LuK Service Info

Part Nr. 228 0121 10 – 280/280mm TGU6

TB1030

Info: New design / Neues Design / Nouvelle conception / Nuevo diseño / Nuovo disegno / Nuovo segno

Art.-Nr.: 228 0121 10

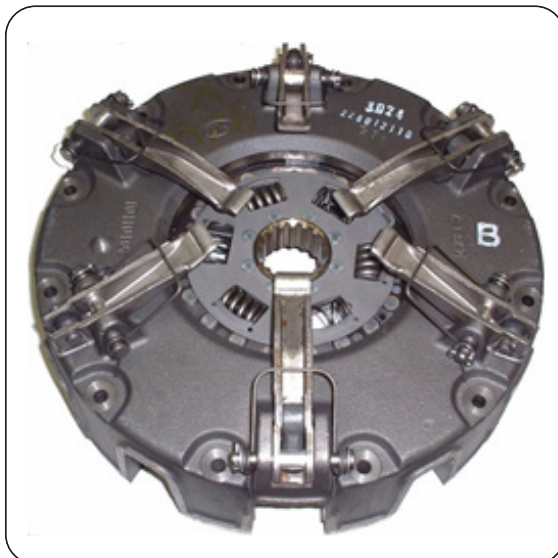
This new design utilises the latest clutch technology, using a vented housing for improved cooling and heat dispersal. Fully interchangeable with existing clutches with no modifications required to vehicle or flywheel. A new fixation bolt set 411 0164 11 6 x M8 x 1,25 x 50mm + Conical washer is supplied with new designs to accommodate the lower housing.
